Промени в конструкцията на отклоняваща ролка 532 0433 10

532 0433 10

INA 0057

Отклоняваща ролка 532 0433 10, предишен модел (A) и нов модел (B)

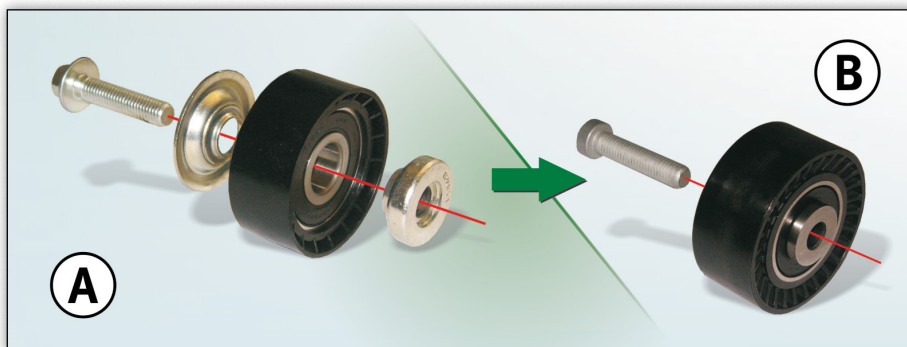
Конструкцията на отклоняваща ролка 532 0433 10 беше променена, като част от усилията ни постоянно да развиваме нашите продукти.

При новия модел, шайбата и дистанциращата втулка (Снимка 1, A) вече не се предлагат като отделни части. Тези компоненти са интегрирани в новия модел (Снимка 1, B) и сега са неразделна част от отклоняващата ролка.

Отклоняващите ролки, посочени като A и B на снимката, трябва да бъдат монтирани единствено чрез използването на съответния болт към тях.

Ролка A: M10x45, шестостенен болт с шайба

Ролка B: M10x45, болт с вътрешен шестограм
